**AVIS RELATIF À LA PROTECTION
CONTRE LES EVENTUELS EFFETS NOCIFS ET NUISANCES
PROVOQUÉS PAR LES RAYONNEMENTS NON IONISANTS
GÉNÉRÉS PAR DES ANTENNES ÉMETTRICES STATIONNAIRES**

Commune : NAMUR - Exploitant : PROXIMUS

Référence exploitant : 81NCG_01

Rapport n° 4974 / 2023

Figure 1 : Vue en plan des lieux de séjour et des points de contrôle

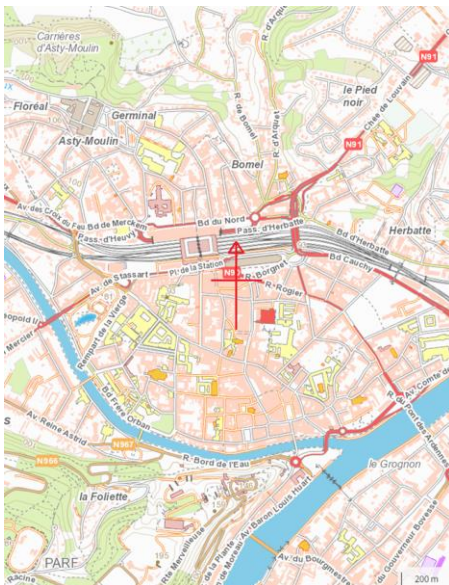
- le numéro du point de contrôle repris sur un des plans de la figure 1;
- le numéro du LS dans lequel se trouve le point de contrôle de la 1^{ère} colonne ;
- l'atténuation d'obstacle prise en compte pour le calcul de l'indice d'exposition dans le LS ;
- le résultat du calcul de l'indice d'exposition.

En ce qui concerne les antennes de l'installation mentionnées dans le tableau 1, la distance maximale à laquelle la limite pourrait être atteinte, à l'extérieur, est égale à 82,2 m. S'il n'y a pas de LS à une distance inférieure, les antennes respectent forcément la limite d'immission.

Dans le cas des LS situés à l'intérieur des bâtiments, une atténuation d'obstacle est prise en compte et il en résulte que la distance maximale à laquelle la limite pourrait être atteinte se réduit à 58,2 m.

Figure 2 : Vue en plan des installations d'antennes dans un rayon de 300 mètres autour de l'installation faisant l'objet de la demande d'avis

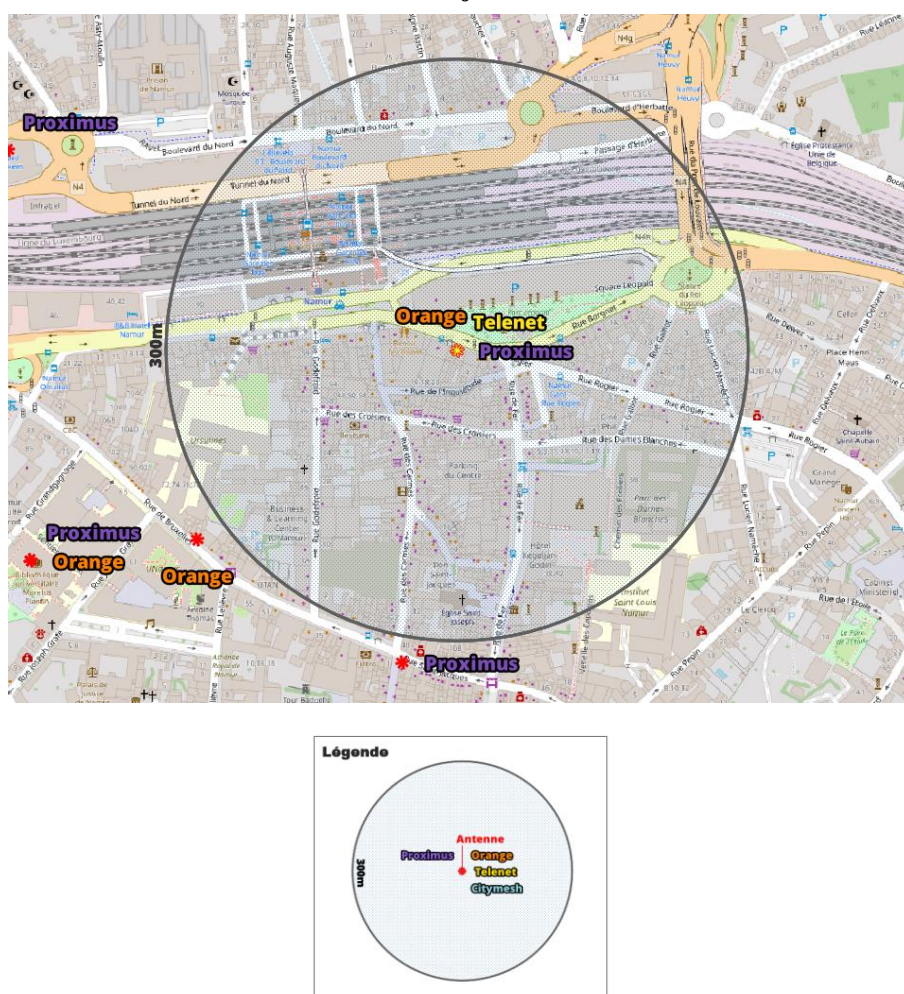
Compte tenu du nombre d'installations localisées dans la figure 2, il apparaît que l'intensité du rayonnement électromagnétique généré, dans les lieux de séjour situés à proximité de l'installation référencée dans le paragraphe 2, par l'ensemble des antennes émettrices stationnaires de l'ensemble des exploitants du même site d'antennes émettrices stationnaires respecte la limite fixée à l'article 4, § 2 du décret.
